**Avis de la Mission régionale d'autorité environnementale de
Nouvelle-Aquitaine sur le projet de mise en compatibilité par
déclaration de projet du plan local d'urbanisme intercommunal
(PLUi) de la communauté de communes du Pays-Foyen (33) pour
permettre l'installation d'une centrale photovoltaïque sur la
commune de Pellegrue**

Avis NA-2026-017750/A PP

Porteur du Plan : Communauté de communes du Pays-Foyen

Extrait du plan de zonage du PLUi-HD en vigueur (source rapport de présentation page 50)

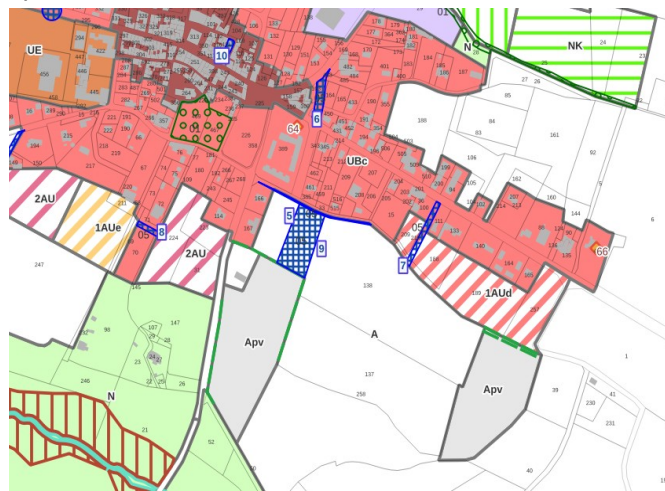
Il convient de préciser si la réduction de l'emplacement réservé n° 9 s'accompagne d'une relocalisation des surfaces supprimées. Le cas échéant, le dossier devrait préciser la localisation du nouvel emplacement réservé et évaluer les incidences environnementales associées à cette relocalisation.

Fonctionnalités écologiques locales (source : rapport de présentation page 99)

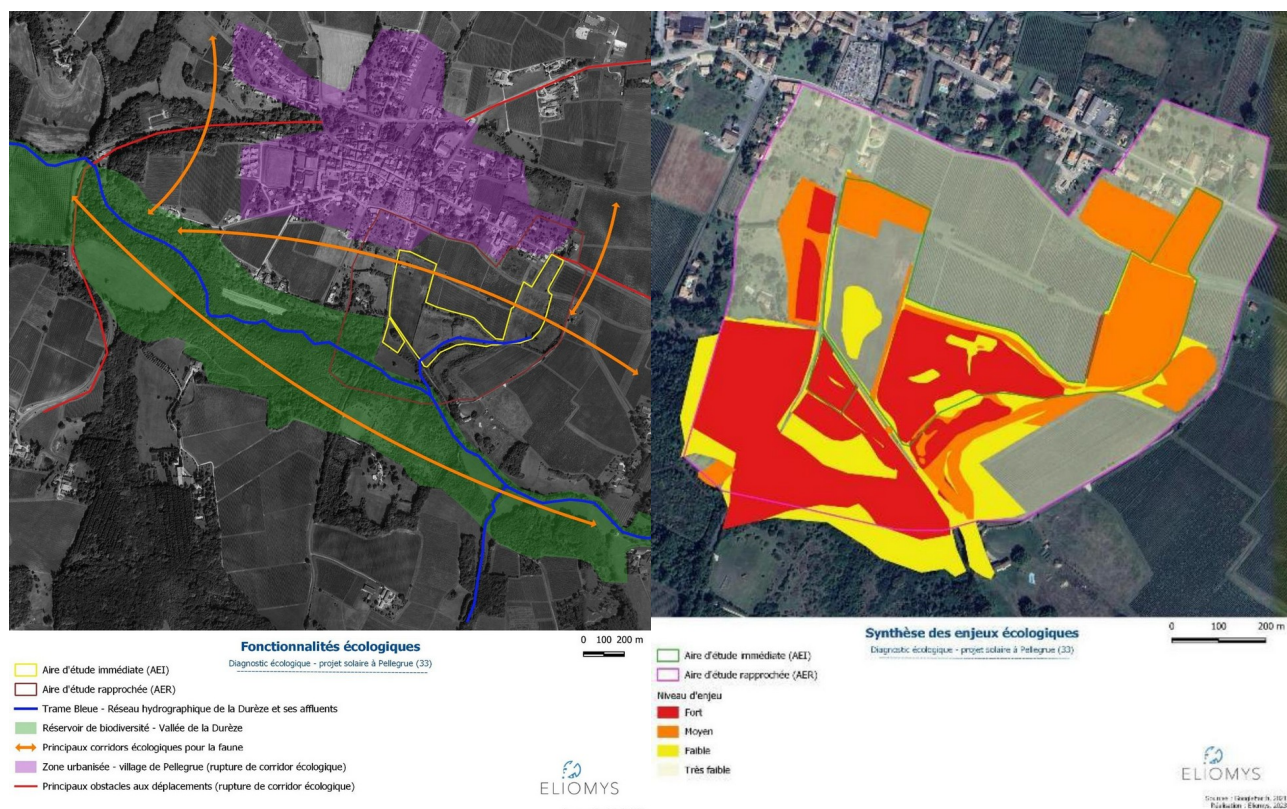
La MRAe observe toutefois que les obligations légales de débroussaillage (OLD) semblent prévues en périphérie de la centrale photovoltaïque, en dehors du périmètre du STECAL et qu'ils sont susceptibles d'affecter des milieux à forts enjeux. Le dossier mentionne notamment la présence d'une station de Tulipe sauvage en limite immédiate du projet ainsi que de fourrés situés au sud-est du site, constituant des habitats ou des refuges pour le Hérisson d'Europe, le Lézard des murailles et la Couleuvre verte et jaune, et des zones d'alimentation pour plusieurs espèces d'oiseaux inféodées à ces milieux. La MRAe note également que ces opérations de débroussaillage sont susceptibles de concerner des habitats d'intérêt communautaire ainsi que des zones humides identifiés situés à proximité immédiate du STECAL.

La MRAe demande d'inclure les surfaces concernées par les obligations légales de débroussaillage (bande de 50m de protection contre le risque incendie) dans le périmètre Apv

envisagé afin d'éviter que leur mise en œuvre n'affecte les milieux naturels à enjeu situés en lisière.
